akce: **Změna stavby – stavební úpravy Starý zámek Hořovice čp. 28**
Hospodářské křídlo část SO2 - Klubovny a kanceláře

Požadavek objednatele na změnu (změnový list)

7

části stavby dotčené změnou: **Hygienická buňka**

STARÝ ZÁMEK HOŘOVICE ČP. 28
 SO2 - KLUBOVNY A KANCELÁŘE
 1. NP - ZMĚNY + DOBĚHÁČI - PRAC. SNÍMOK

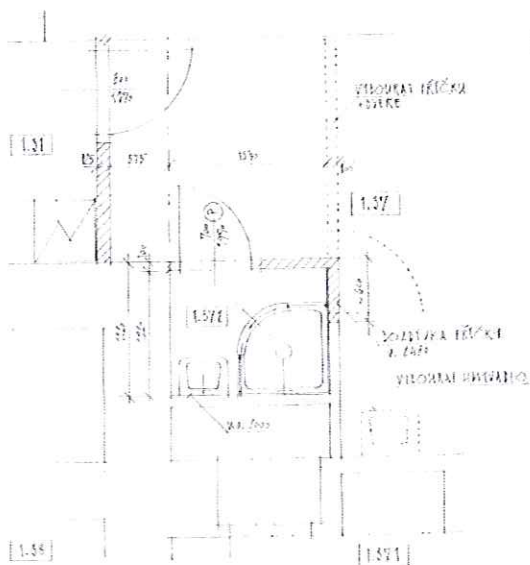
V původní PD a VV není uvažováno v 1. NP s hygienickou buňkou.

Dle požadavku objednatele byla zapracována do m. č. 1.37 hygienická buňka.

Bude nutné provést vyzdívku tl. 100 z mat. Ytong 2,140m x 3m, osadit zárubeň, dveře 700/1970 včetně kování a ventilační mřížky. Provést vysekání rýh pro kanalizace. 0,8 m v kamenocihelném zdivu, 5,5 m x 0,3x0,15 v betonu podlah, 5,5 x 0,3 x 0,45 výkop ve stísněném prostoru. Provést obsyp potrubí 0,5 m³ písku.

Dodat a namontovat 3 m potrubí DN 100 včetně 1 ks redukce 100/50 a odbočky 100/100. A 4 m potrubí DN 50 včetně tvarovek + 12 m vodovodního potrubí včetně tvarovek, zásypu a zabetonování.
Dále je nutná hydroizolační stěrka podlahy a dvou stěn $1,22 \times 1,54 = 1,88 \text{ m}^2$ podlahové stěrky a následně dlažby. $(1,22 + 1,54) \times 2 \text{ m} = 5,52 \text{ m}^2$ hydroizolační stěrky na zeď, 4 m rohové bandáže a $5,52 \text{ m}^2$ obkladů.
Dodávku a sprchové vaničky f. J+K (umělý mramor) a zástěny -15 000,- + montáž.
Dodávku umyvadélka, umyvadlové a sprchové baterie bude řešit jeden z dalších ZL
Součástí realizace bude elektroinstalace, Dodávka a montáž VZT. Tyto profese budou obsaženy v následujících ZL
